Stellungnahme von Einfach Einsteigen im Beteiligungsverfahren Friedrich-Ebert-Straße

Schaubild 1: Straßenquerschnitt vorher und nachher nach unserem Vorschlag 1 dargestellt

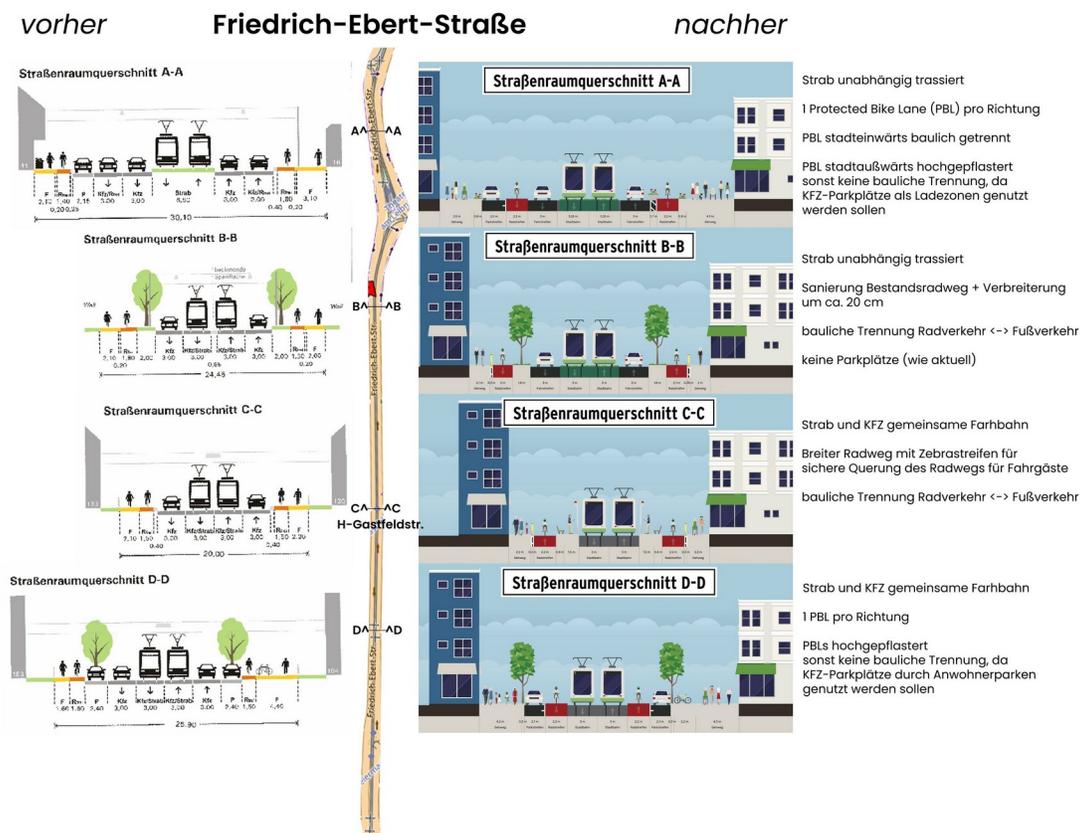
Wir schlagen vor, dass, sofern es möglich ist, die Linie 6 generell eine eigene vom Straßenverkehr getrennte Trasse bekommt. Die getrennte Trasse soll dort, wo diese nicht mit dem Busverkehr geteilt wird und wo auch nicht zu erwarten ist, dass dies absehbar passieren könnte, als Rasengleis geführt werden. Es ist darauf zu achten,

dass für den Rad- und Fußverkehr in ausreichender Zahl sichere Querungspunkte eingeplant werden.

Sollte an vereinzelt Stellen der Straßenraum zu eng sein, um Fußgänger*innen ausreichend Raum, Radfahrenden eine geschützte Radspur und dem PKW-Verkehr eine eigene Spur zu geben, kann zugunsten der anderen Verkehrsteilnehmer*innen bei einzelnen Abschnitten auf eine eigene Spur für die Straßenbahn verzichtet werden. In diesem Fall sollten aber Maßnahmen (z.B. Beschilderung, Lichtsignalanlagen) ergriffen werden, die verhindern, dass PKWs dort zum Stillstand kommen und ein Fortkommen der Straßenbahn behindern.

Schaubild 2: Straßenquerschnitt nachher nach unserem Vorschlag 2 dargestellt

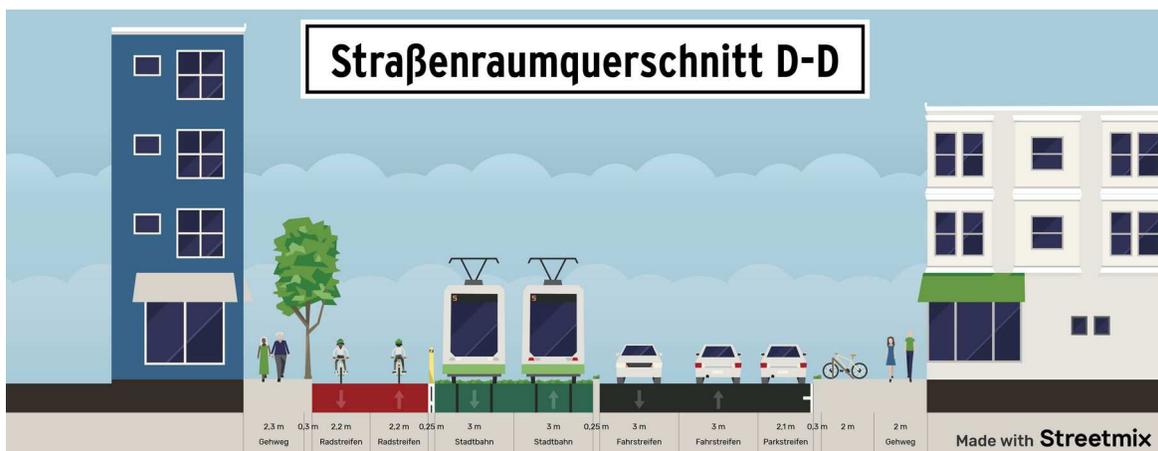
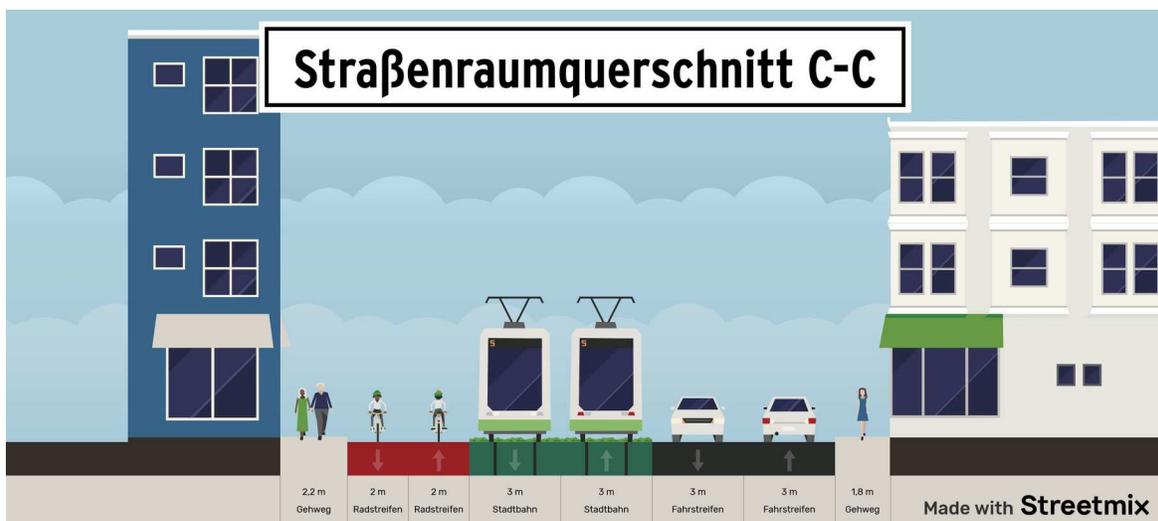
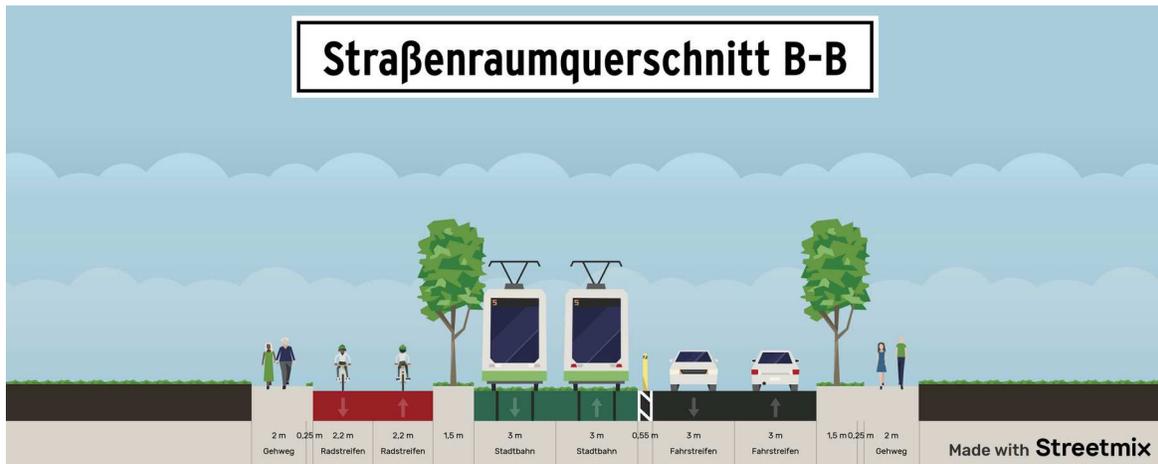
Zusätzlich zu der in Punkt 1. vorgeschlagenen Variante zur Neuordnung des Straßenraums möchten wir vorschlagen, eine alternative, radikalere Variante zu prüfen:

- Errichtung einer Zweirichtungs-Fahrradstraße mit einer Breite von mindestens 4 m stadteinwärts links der Straßenbahngleise.
- Verlegung des PKW-Verkehrs beider Richtungen rechts der Straßenbahngleise (stadteinwärts betrachtet).

Diese Neuordnung sollte ab der Kreuzung Gastfeldstr./Pappelstr. oder wenn möglich bereits ab Neuenlander Str. erfolgen.

Damit könnte eine deutlichere Trennung von Rad- und PKW-Verkehr erreicht werden und die erste Fahrradstraße Bremens entstehen, in der nicht parallel auch Autos fahren dürfen. Visuell würde der PKW-Verkehr damit deutlich weniger Raum einnehmen. Uns ist bewusst, dass dieser Vorschlag einige Herausforderungen aufwirft, die gelöst werden müssen:
